ÁREA METROPOLITANA DE BUCARAMANGA <small>BUCARAMANGA - FLORIDABLANCA - GIRÓN - FRIEDRICHSTADT</small>	PROCESO GESTIÓN AMBIENTAL	CODIGO: SAM-FO-014
	RESOLUCION No. 000860 (13 OCT 2017)	VERSIÓN: 01

Por la cual se otorga un permiso de ocupación de cauce

8. Que mediante radicado No. 6685 del 27 de junio de 2017, el Municipio de San Juan Giron, solicitó permiso de ocupación de cauce requerido para la ejecución del proyecto denominado: *"ESTUDIO, DISEÑO, Y CONSTRUCCION PUENTE VEHICULAR SOBRE EL RIO FRIO SECTOR SAN JORGE – VILLAMIL, GIRON SANTANDER"*, allegando entre otros documentos el formulario único nacional de solicitud de ocupación de cauces, diligenciado por el Dr. JHON ABIUD RAMIREZ BARRIENTOS, Alcalde Municipal de dicha localidad.

Figura 20. Abscisa del puente San Jorge

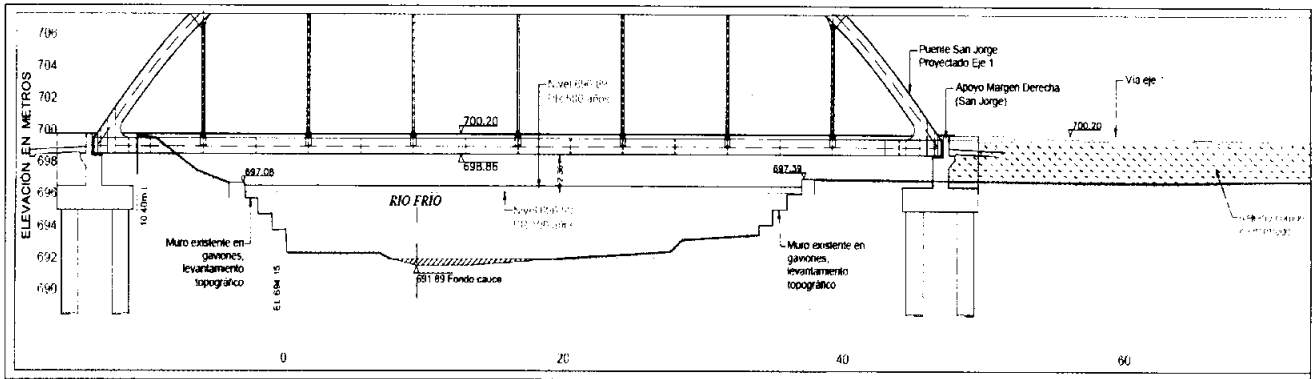
De acuerdo a los planos presentados, se deberá advertir que el gálibo del puente será de 2.36 m, el cual está entre la dimensión establecida en el manual de INVIAS y las Normas Geotécnicas de la CDMB resolución 1294 de 2009.

Figura 21. Abscisa del puente de caneyes con luz de 25 m.

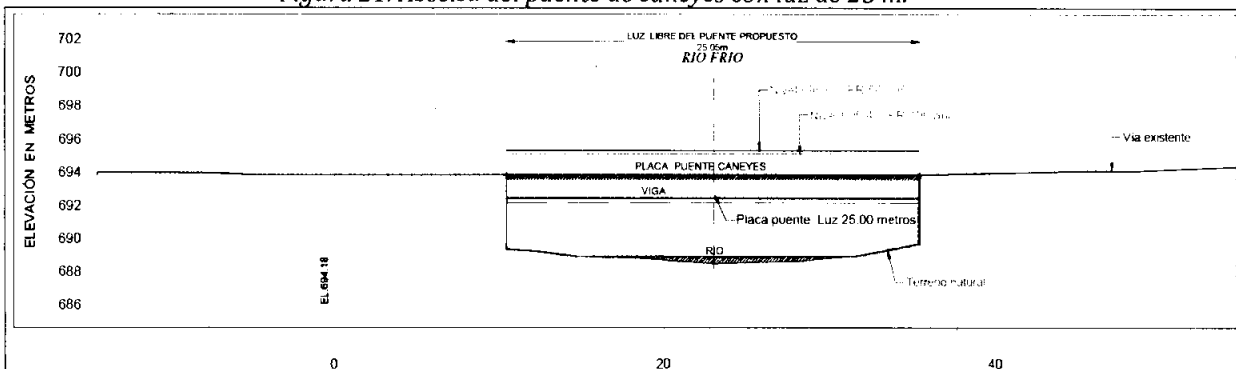
De acuerdo al modelo, el cauce aguas abajo del tramo que va desde la abscisa K0+500.00 hasta la K1+150.00, se identifica que se sigue desbordando debido a un efecto de embalsamiento generado por el puente de la avenida los caneyes; este mismo fenómeno se presenta en la confluencia con el rio de Oro debido a la disminución de la sección hidráulica de la corriente, como se aprecia en la siguiente figura.

En la misma figura es posible evidenciar que el nivel de inundación para el caudal con periodo de retorno de 100 años, el mismo se encuentra sobre el puente.

Para el sitio de estudio, y toando una profundidad media de 4.53 m para un caudal con periodo de retorno de 100 años, se calculó un borde libre de 1.86 m.

- De igual manera, en el mencionado estudio se recomienda hacer un diseño detallado de ampliación del puente sobre la avenida los Caneyes, considerando la opción de aumentar la sección del puente hasta el río de Oro, toda vez que dicho puente represa el flujo del río, generando que los niveles de muros existentes y proyectados sean sobrepasados por el nivel del agua, para periodos de retorno altos, y principalmente desde las abscisas K0+500.00 hasta la K1+150.00, según plano en planta.

Figura 29. Abscisa desarrollo del proyecto

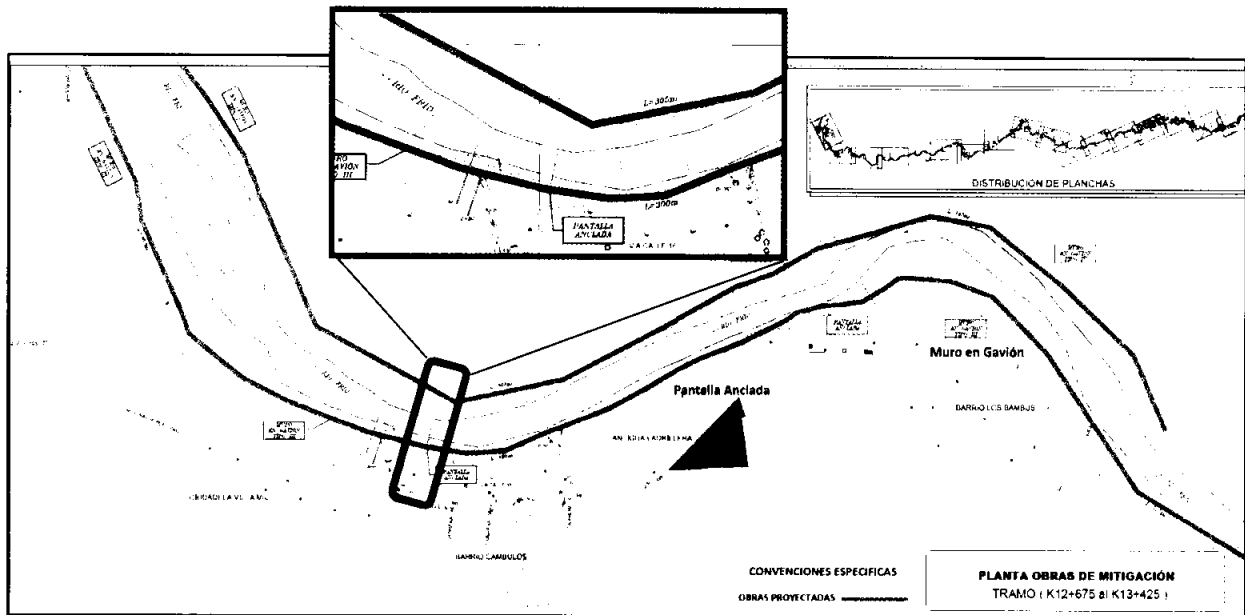
En la siguiente figura se aprecia la sección donde se construirá el puente, la cual corresponde a la abscisa K13+150.

Figura 30. Muro tipo I estudio CDMB

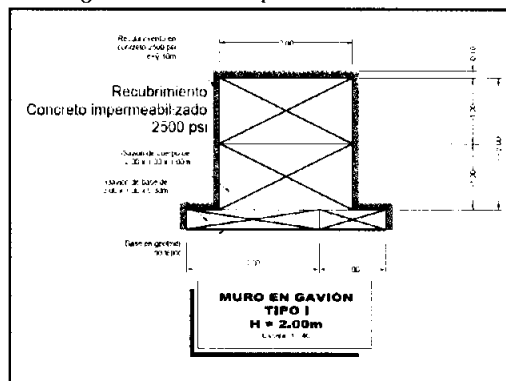
En el estudio de la CDMB se establece que la obra en la margen derecha del río Frío corresponde a un gavión Tipo I, como se aprecia en la siguiente figura.

12. Se debe presentar ante el AMB, en un término no superior a tres (3) meses, contados a partir de la notificación del presente acto administrativo, el diseño de las obras de control de erosión, cobertura vegetal y control pluvial de los taludes conformados, que permita hacer un adecuado manejo del agua, y mantenga la conservación de los taludes aledaños.
